## Sustitución del amortiguador de vibraciones 535 0117 10 por la polea libre de alternador 535 0105 10

Situación 01.2009

INA 0026

Imagen 3: Sustitución

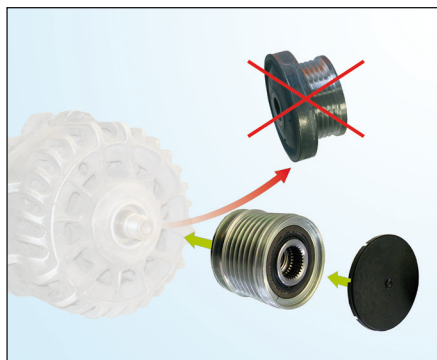
El amortiguador de oscilaciones con Referencia **535 0117 10** (Imagen 1) ha sido sustituido por el artículo con Referencia **535 0105 10** (Imagen 2).

1. Desmontar la correa Poli-V
2. Comprobar todos los componentes de transmisión y sustituir los dañados
3. Desmontar la correa Poli-V original (véase imagen 3)
4. Montar la polea libre del alternador 535 0105 10 con la correspondiente herramienta especial (véase imagen 4).
5. Montar la „tapa“ en la polea libre del alternador – **Atención a la correcta ubicación!**
6. Montar la correa Poli-V
